ЈАВНО ПРЕДУЗЕЋЕ „ЕЛЕКТРОПРИВРЕДА СРБИЈЕ“ БЕОГРАД
 ЕЛЕКТРОПРИВРЕДА СРБИЈЕ ЈП БЕОГРАД-ОГРАНАК ТЕ-КО КОСТОЛАЦ
 Улица Николе Тесле број 5-7
 Број: E.05.01-359964/1-19
28.06.2019.

На основу члана 54. и 63. Закона о јавним набавкама („Службени гласник РС“, бр. 124/12, 14/15 и 68/15), Комисија за јавну набавку број 3100/0430/2019 (595/2015), за набавку– Машински делови за багере дреглајне (делови опште намене), на захтев заинтересованог лица, даје

**ДОДАТНЕ ИНФОРМАЦИЈЕ ИЛИ ПОЈАШЊЕЊА
 У ВЕЗИ СА ПРИПРЕМАЊЕМ ПОНУДЕ
 Бр. 1.**

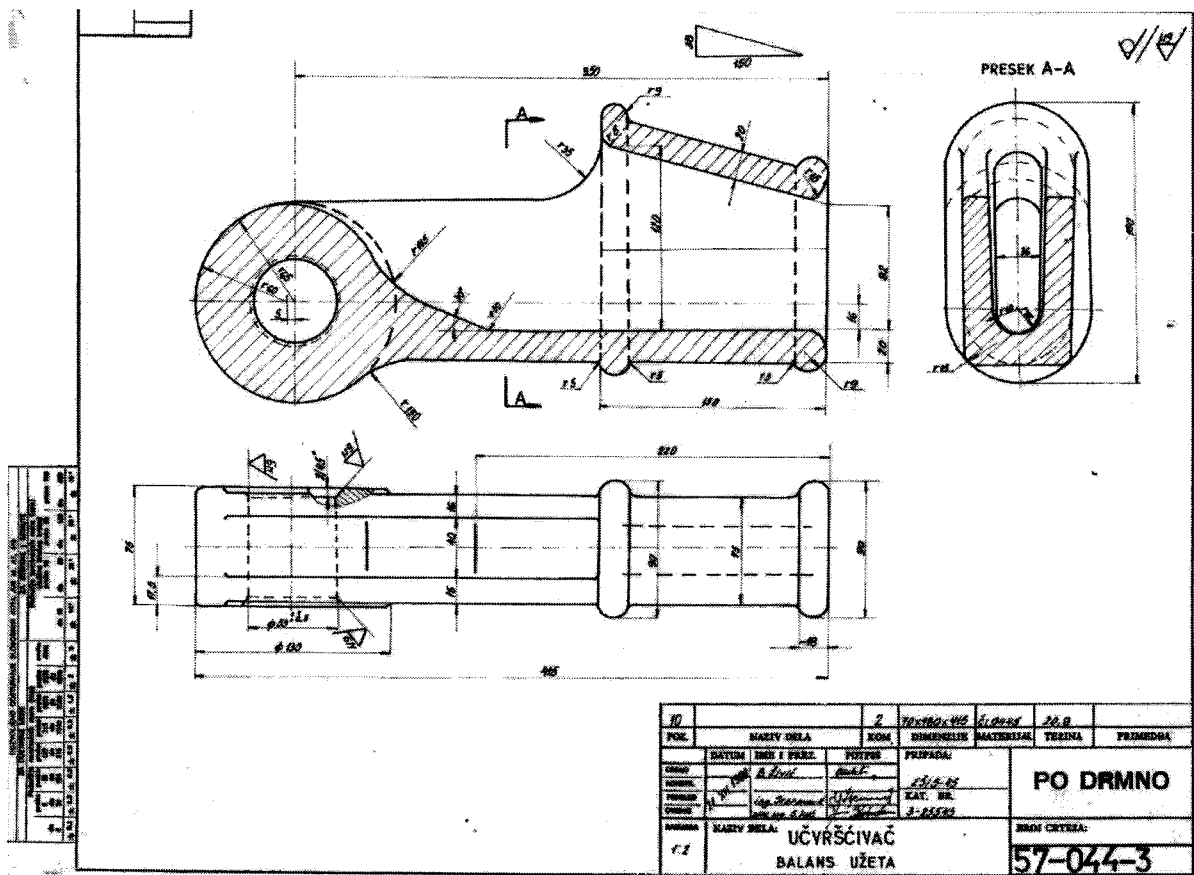
Позиција 75 Учвршћивач ужета дизања, црт. бр. 5-157; Б21-037 , ЕС-5/45. Молимо за цртеж или каталоски број.

кат. бр. 3-25543, прилог цртеж., да не буде забуне, у конкурсној документацији дата су два ужета дизања за ЕШ 5/45, није наглашено да је једно припада баланс склопу, како стоји на цртежу.
